堺市

登美丘西小学校校舎減築ほか工事の設計図書の訂正について（通知）

図面正誤表

工事名称：登美丘西小学校校舎減築ほか工事

工事名称	登美丘西小学校校舎減築ほか工事		
図面名称	仮設計計画図（2-2）		
A3縮尺	1:300	A1縮尺	1:150
堺市 建築都市局 建築部	図面番号	A/21

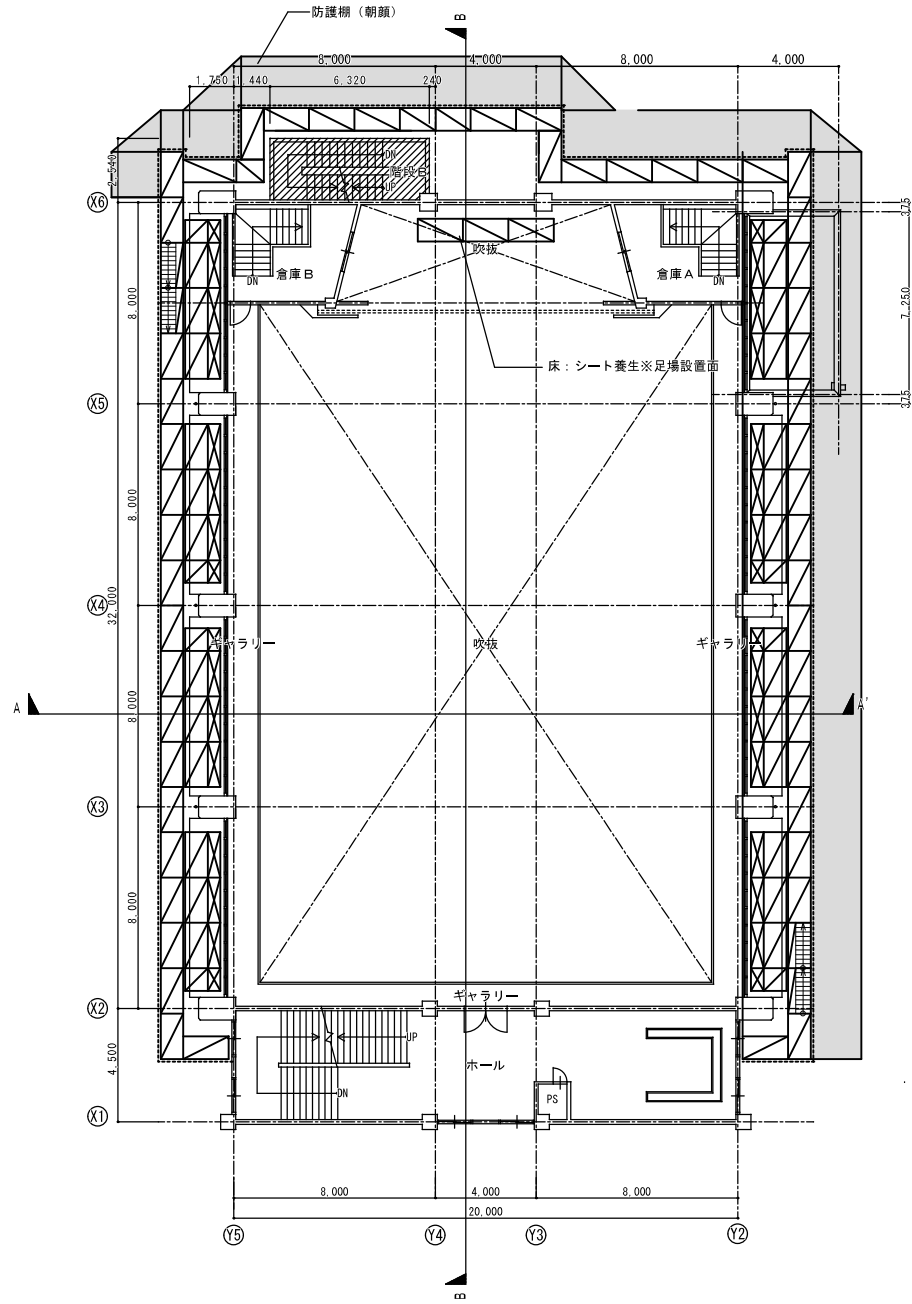
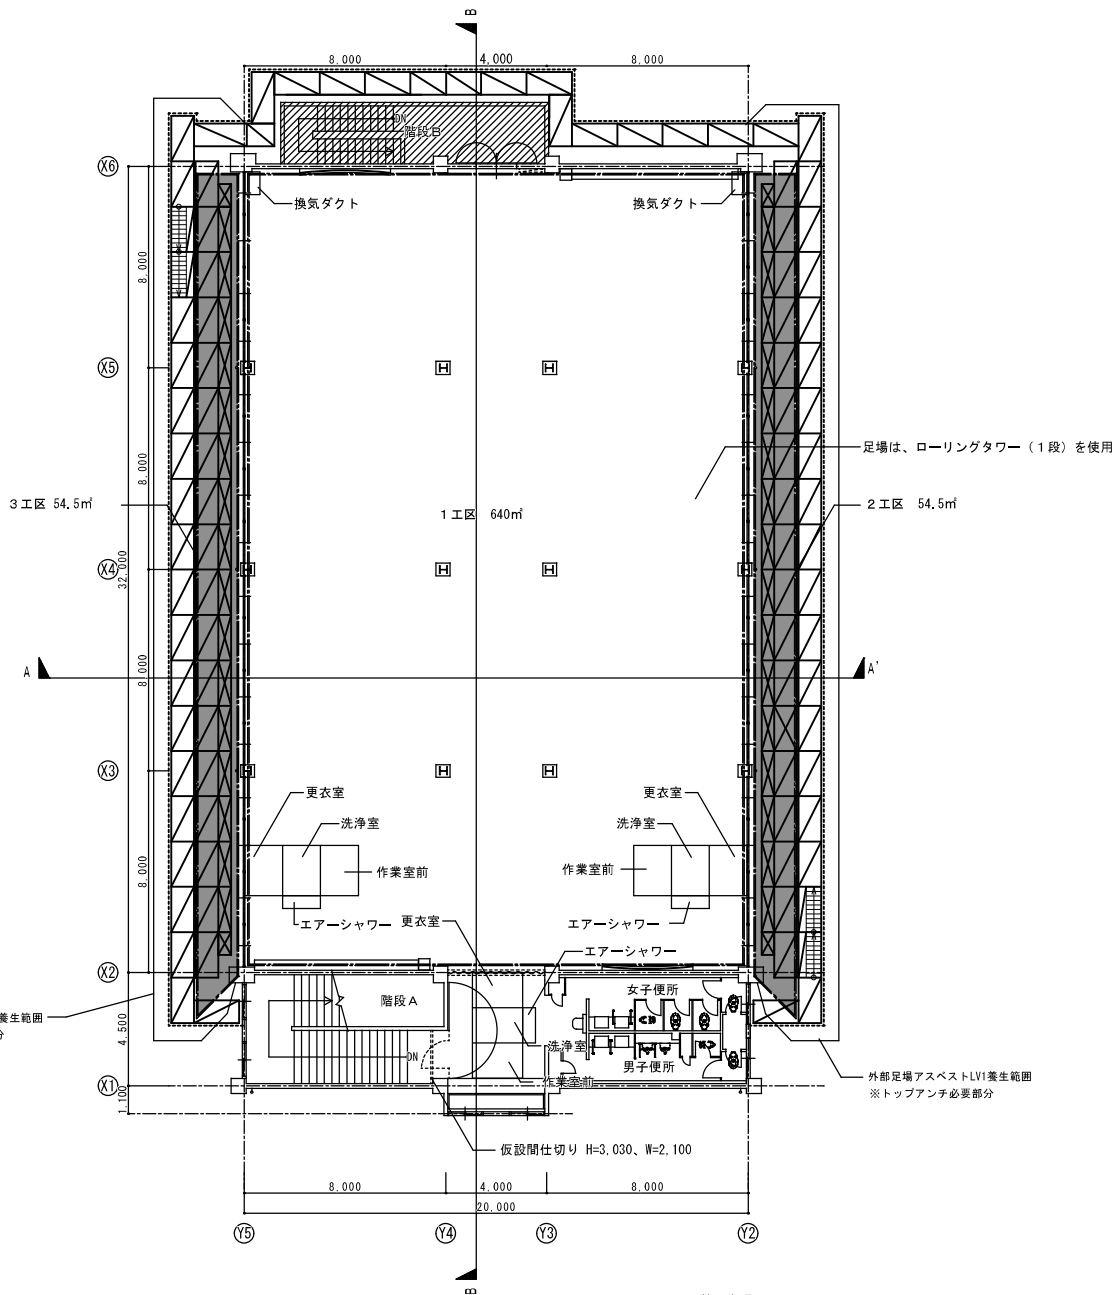
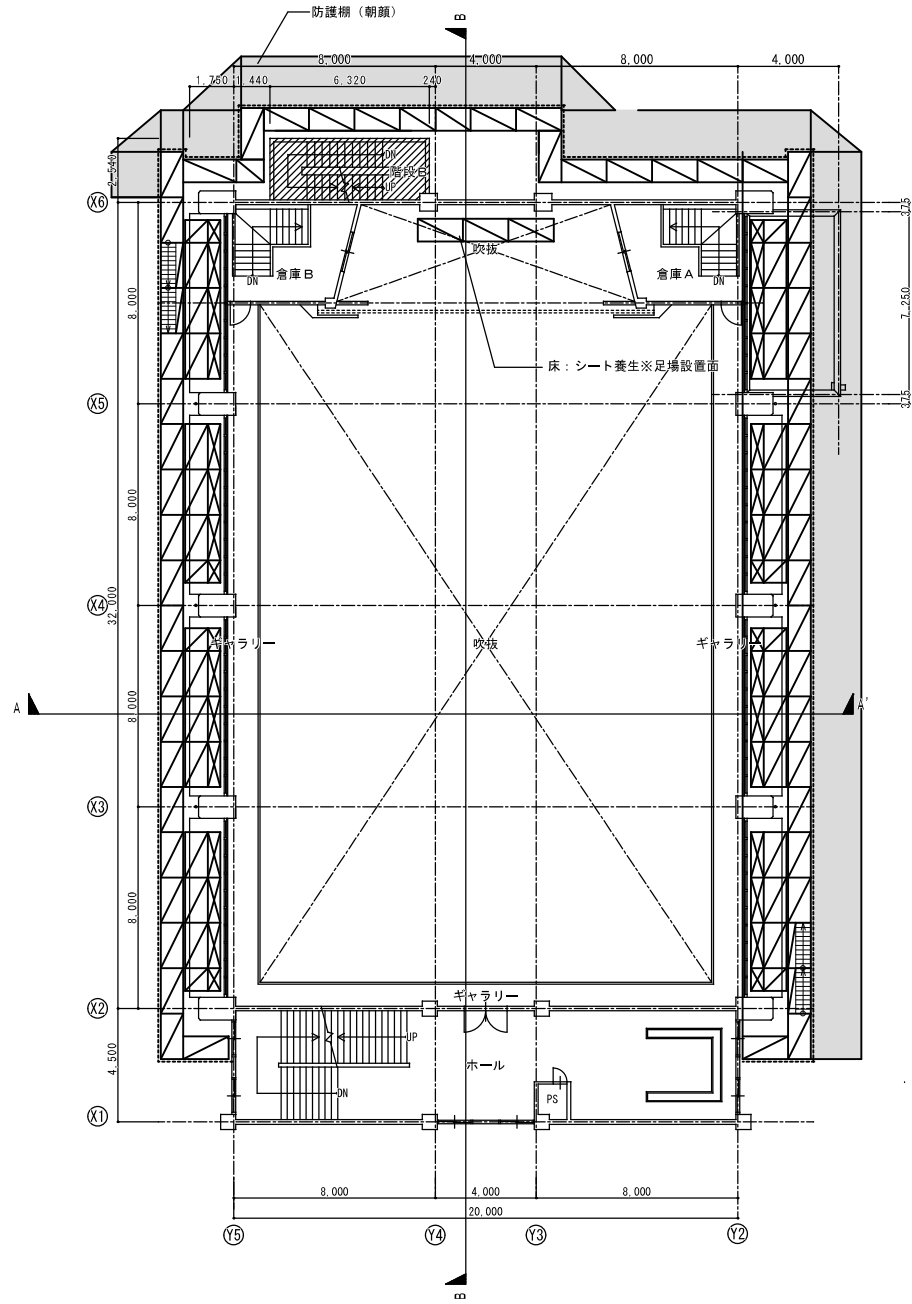
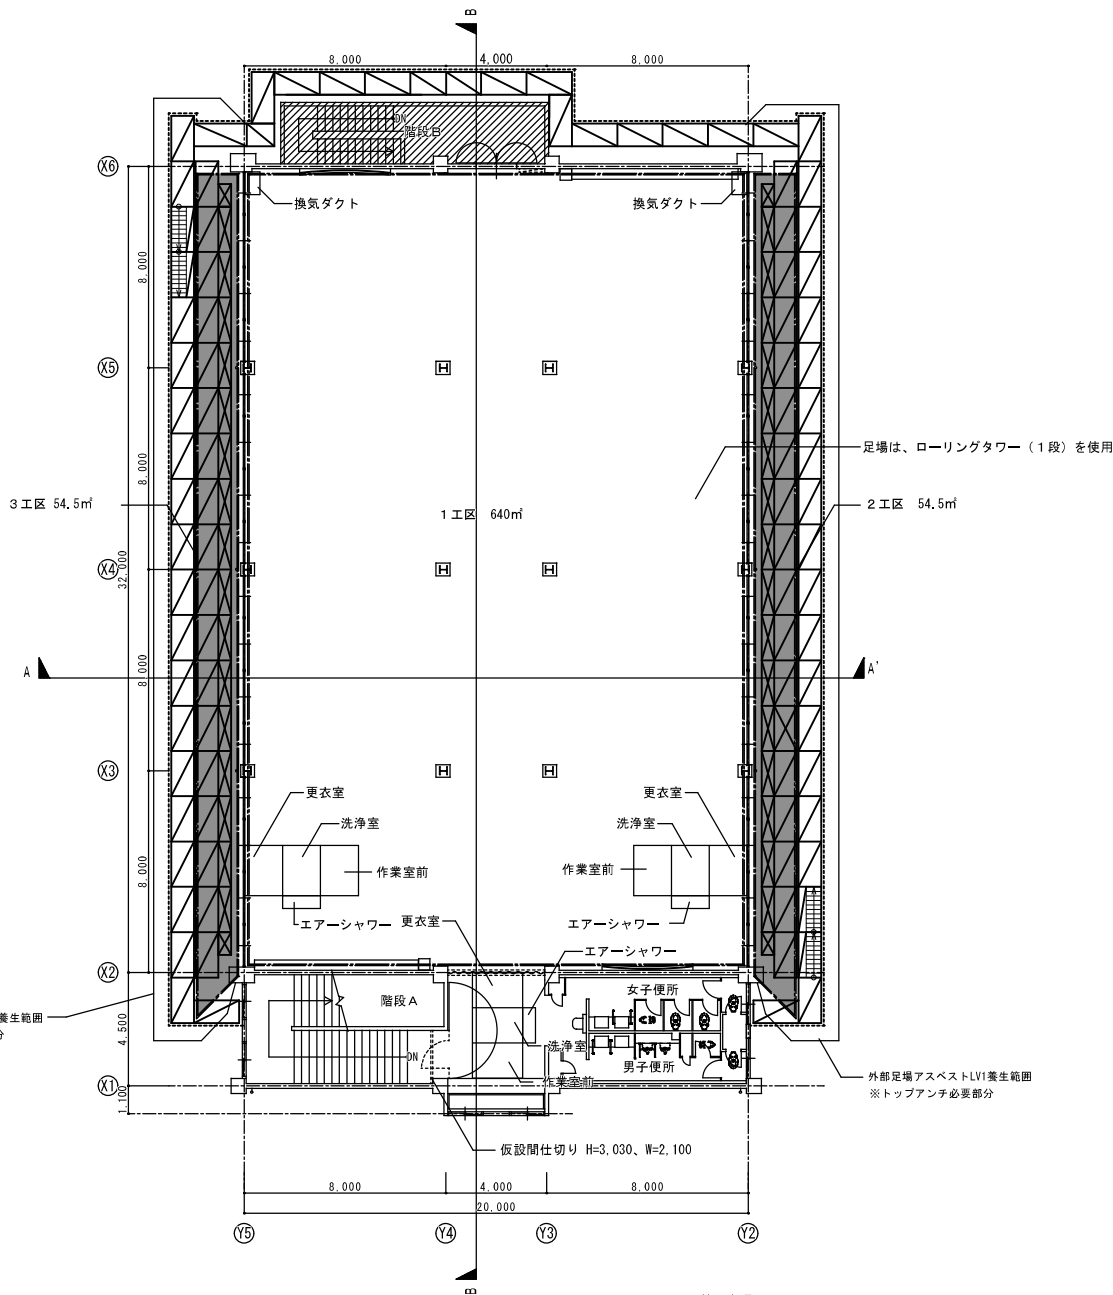
図面No.	図面名称	訂正箇所	誤	正	備考
A/011	特記仕様書（No 12）	2 石綿粉じん濃度測定	処理作業前 処理作業室内（注）…7点（1工区）＋4点（2,3工区） 処理作業中 処理作業室内（注）…7点（1工区）＋4点（2,3工区） セキュリティゾーン入口…1工区1点×3回＋2,3工区各1点 処理作業後 処理作業室内（注）…7点（1工区）＋4点（2,3工区）	処理作業前 処理作業室内（注）…8点（1工区）＋4点（2,3工区） 処理作業中 処理作業室内（注）…8点（1工区）＋4点（2,3工区） セキュリティゾーン入口…1工区1点×3回＋2,3工区各1点×2回 処理作業後 処理作業室内（注）…8点（1工区）＋4点（2,3工区）	修正
A/021	仮設計画図（2－2）	凡例	ブラケット足場に取り消し線	ブラケット足場の取り消し線を削除	修正
A/026	仮設計画図（3－2）	凡例	ブラケット足場に取り消し線	ブラケット足場の取り消し線を削除	修正

訂正前

訂正後

工事名称	登美丘西小学校校舎減築ほか工事		
図面名称	仮設計計画図（3-2）		
A 3 縮尺	1：300	A 1 縮尺	1：150
堺市 建築都市局 建築部	図面番号	A／2 6	
原寸図

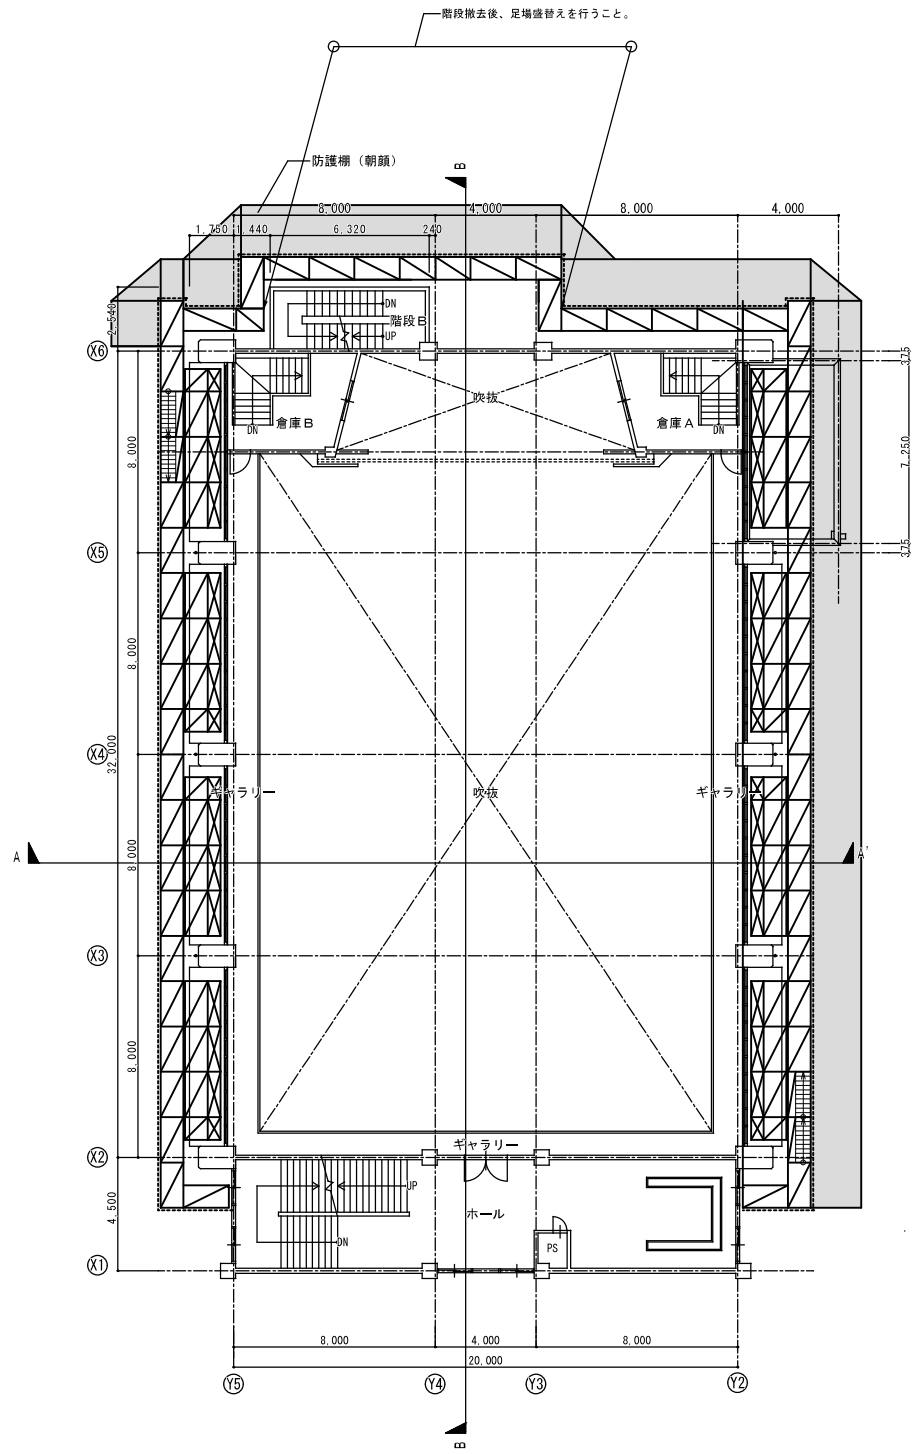
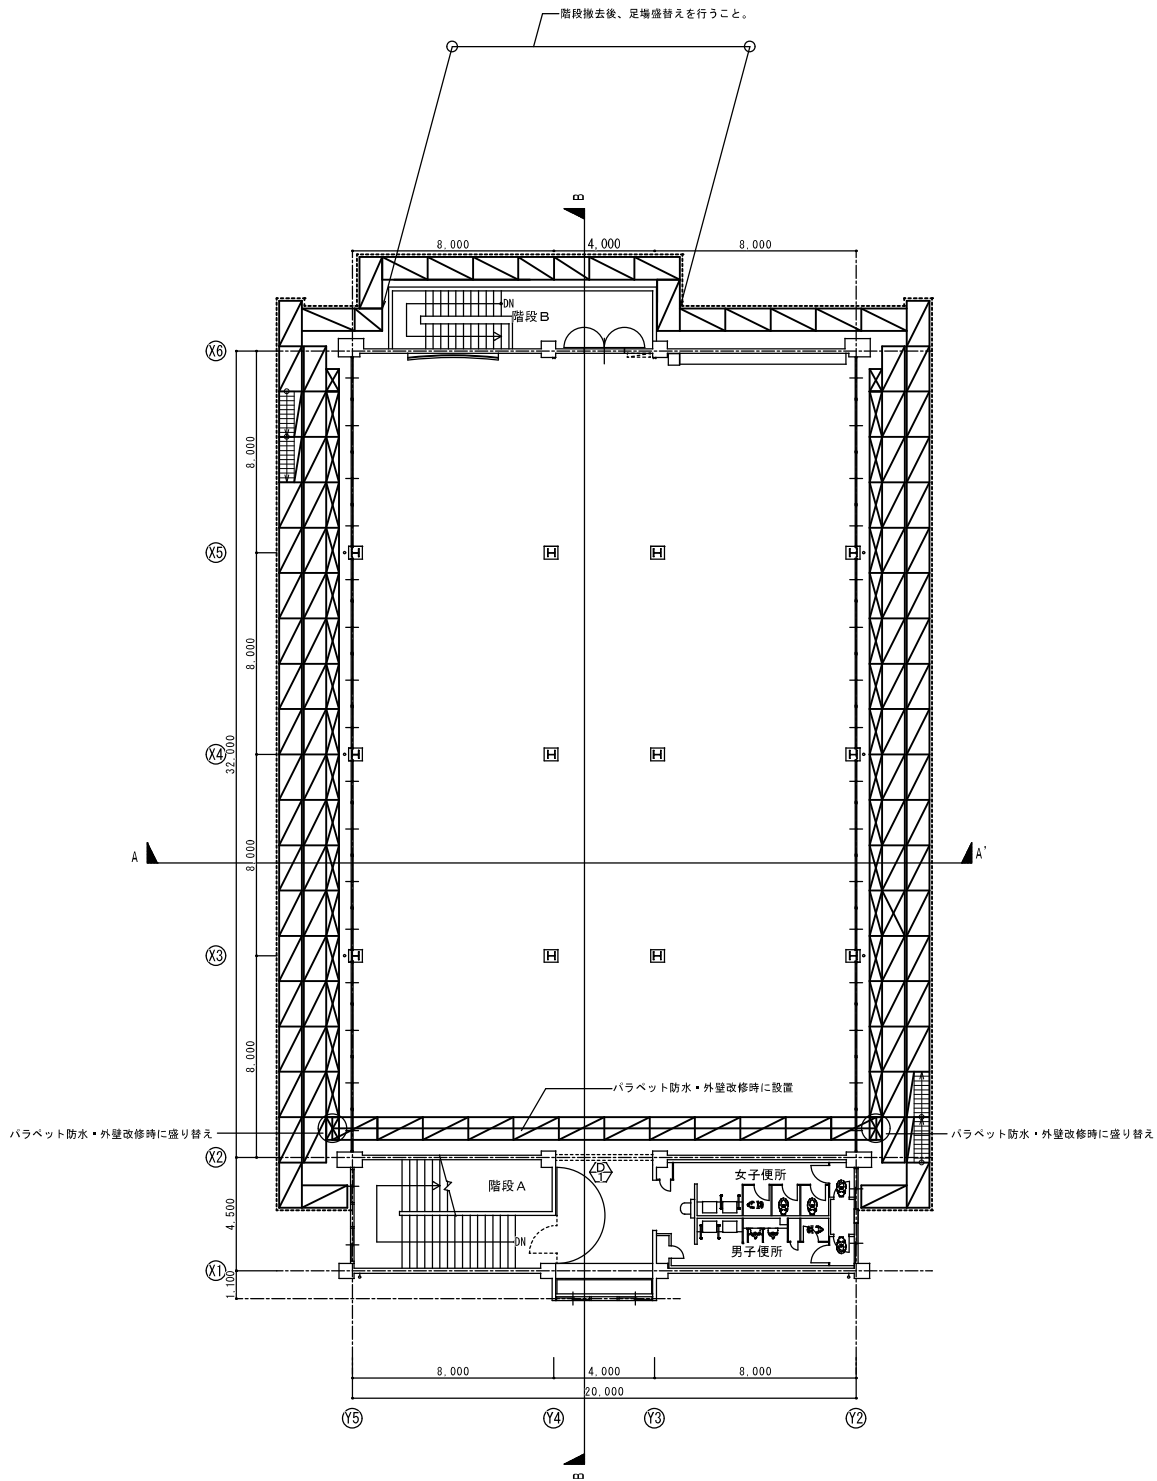
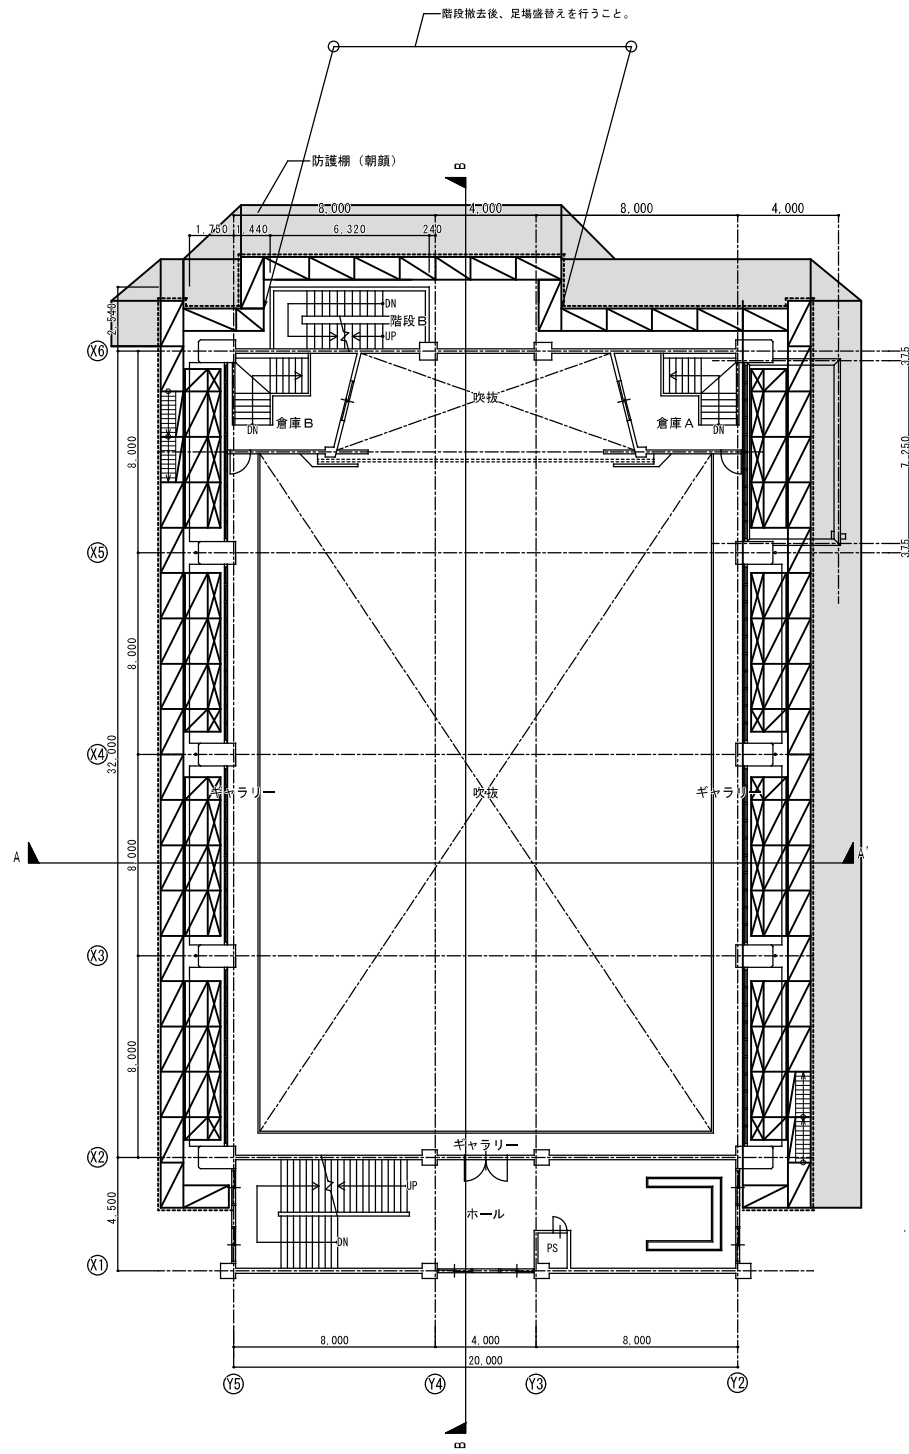
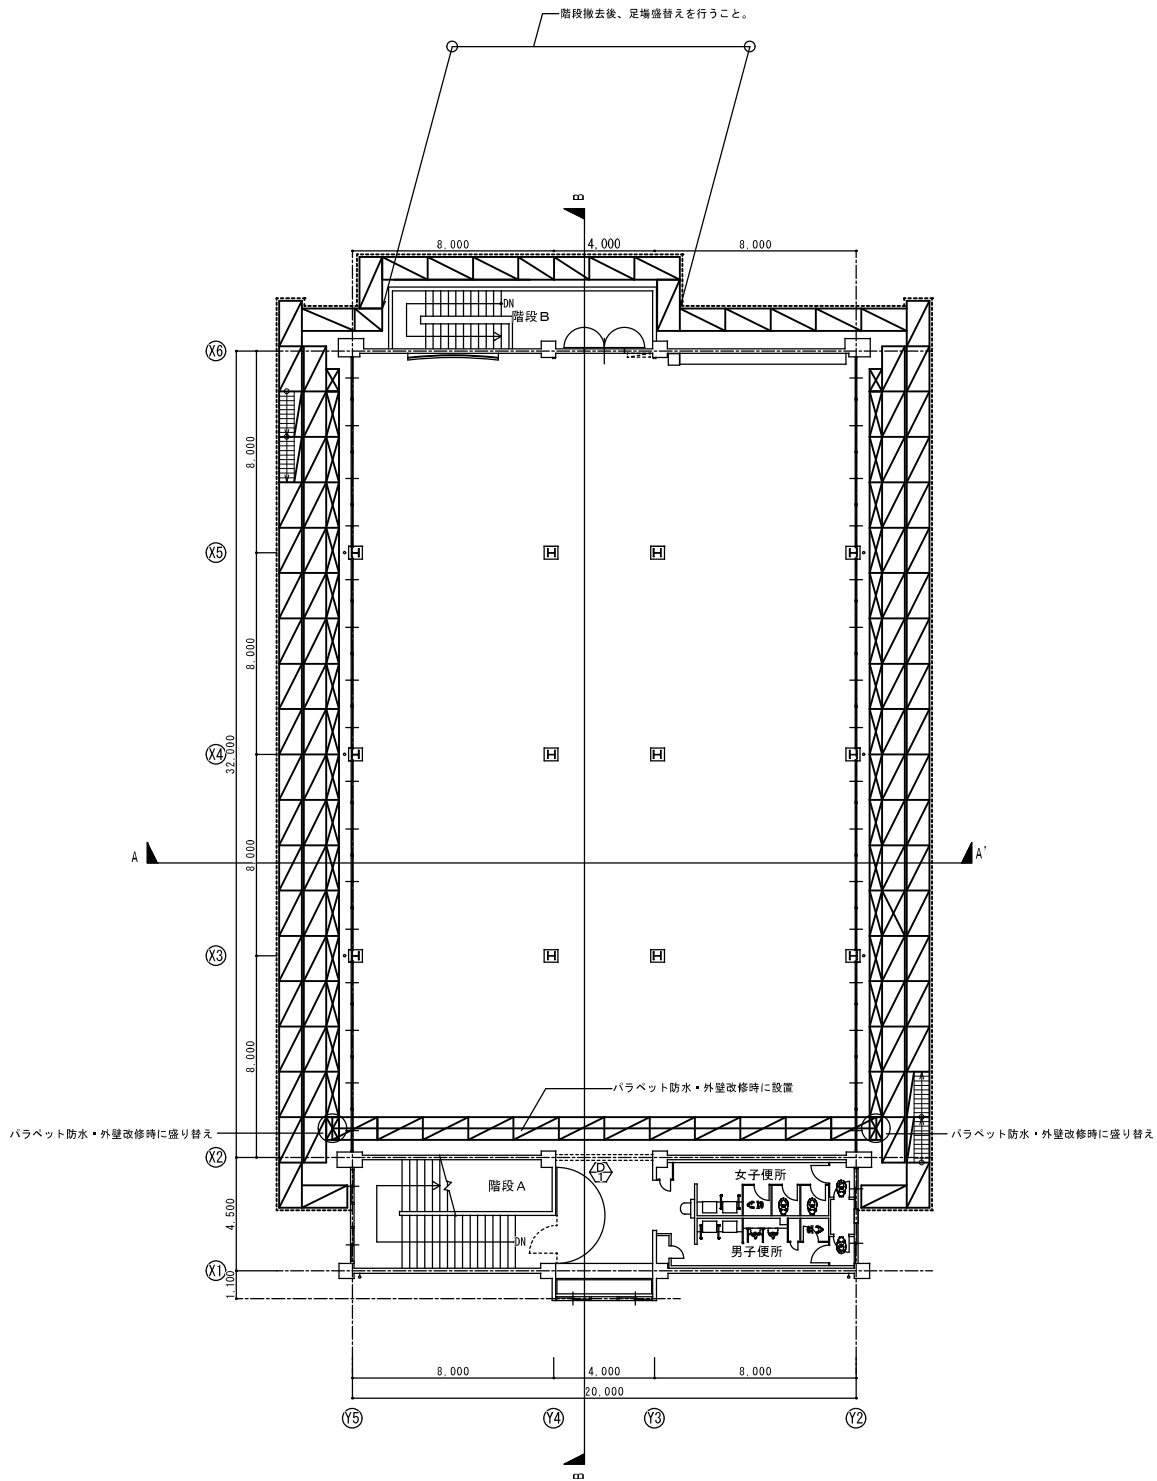
訂正前

訂正後
